Product Change Notice (PCN)

件名: 汎用リニア シェント電源 IC (SOP-8 パッケージ製品) の前工程変更を伴う後工程拠点移管

発行日: 3/11/2024

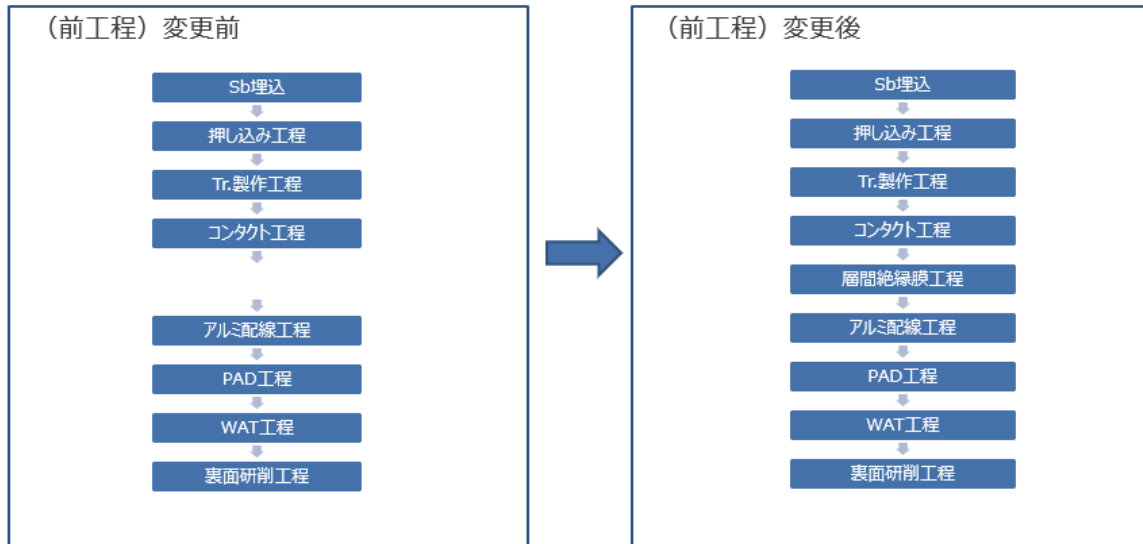
一部の材料は異なりますが、量産実績がある材料を使用します。

材料	現行品	UTL 品
リードフレーム材質	Fe 系	Cu 系 (Palladium Pre-Plated Lead Frame)
レジン	エポキシ樹脂	エポキシ樹脂 (ハロゲンフリー)
めっき	Sn-Bi	Pd (Palladium Pre-Plated Lead Frame)
ワイヤ	Au(23um)	Au(25um)

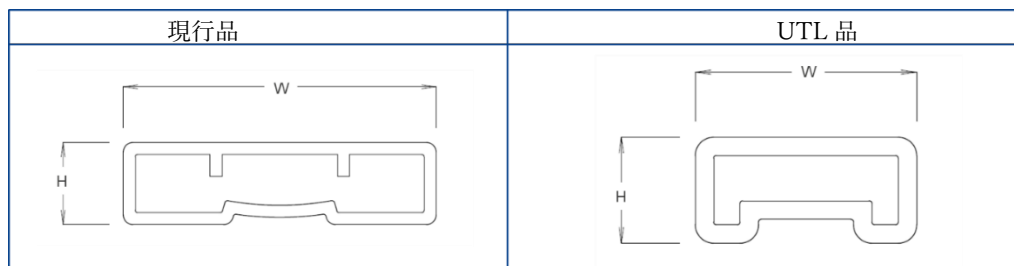
チューブサイズは下記の通り異なります。
 チューブはオープン品で量産実績があります。

現行品 (L×W×H), 梱包数	UTL品 (L×W×H), 梱包数
530×13×3.4 (mm), Max100 個	507~509×8.4×4.0 (mm), Max90 個

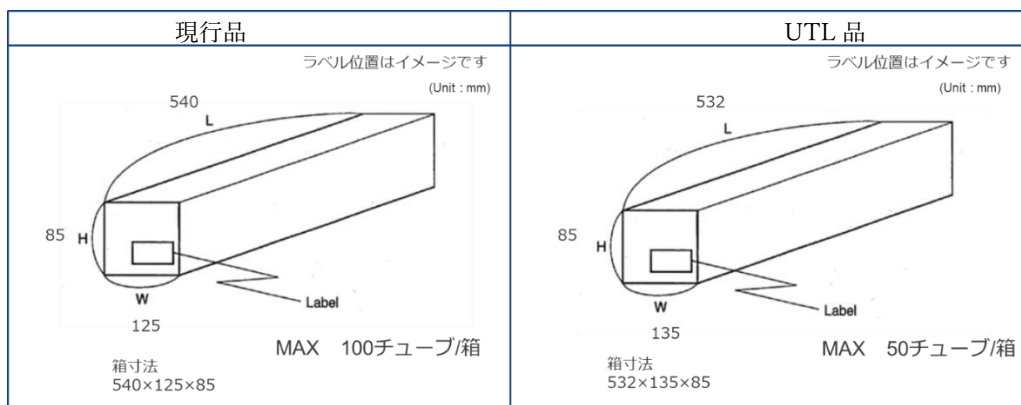
チューブ品の梱包箱サイズは寸法が下記の通り異なります。
 量産実績がある標準仕様を採用します。

現行品 (L×W×H)	UTL品 (L×W×H)
540×125×85 (mm)	532×135×85 (mm)

製品の識別方法:

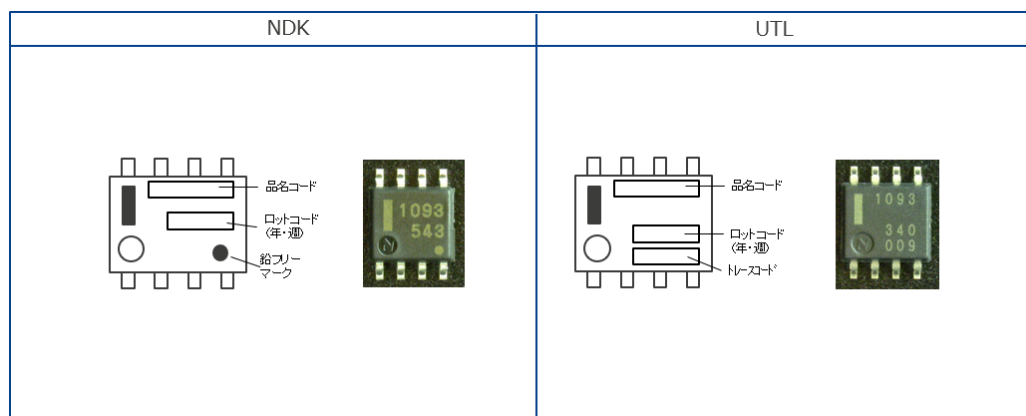
捺印/外形の見栄え（字体、鉛フリーマーク削除、トレースコード追加）は変わりますが、品名コード、ロットコードの捺印/外形情報の変更はありません。

生産拠点はラベル（リール、内装箱）で識別可能です。

UPC で始まる製品の例 受注型名末番 : -A → -AX
(*1)の文字 : 04 → FH
